Business Development European Aftermarket

Biuletyn Techniczny

dot.: problemy z układem paska pomocniczego w samochodach Renault 1.5 DCi.

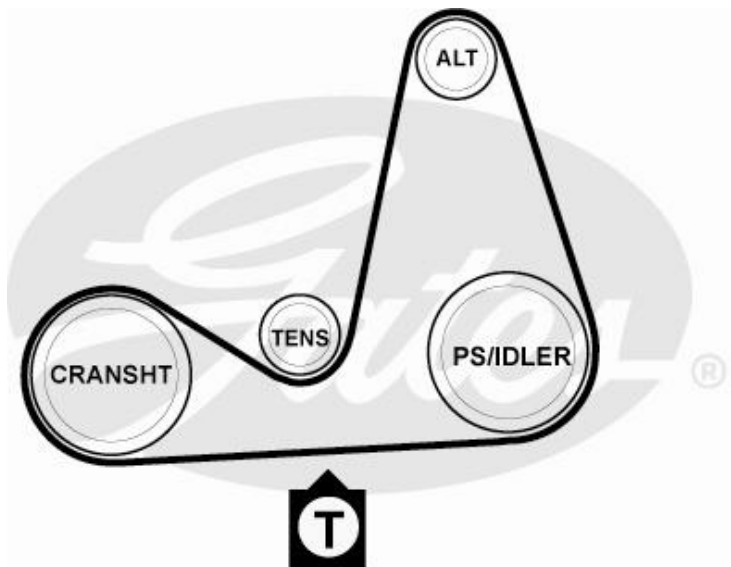
Napięcie mierzy się pomiędzy wałem korbowym a pompą wspomagania kierownicy lub kołem pasowym luźnym w modelach bez wspomagania kierownicy (rys. 1).

Przy pomiarze napięcia dźwiękowym testerem STT-1 firmy Gates, należy wybrać klawisz „8”, „180” (widoczna długość pomiędzy kołami 180 mm). Przy pomiarze miernikiem Krikit® napięcie powinno wynosić 70kg.
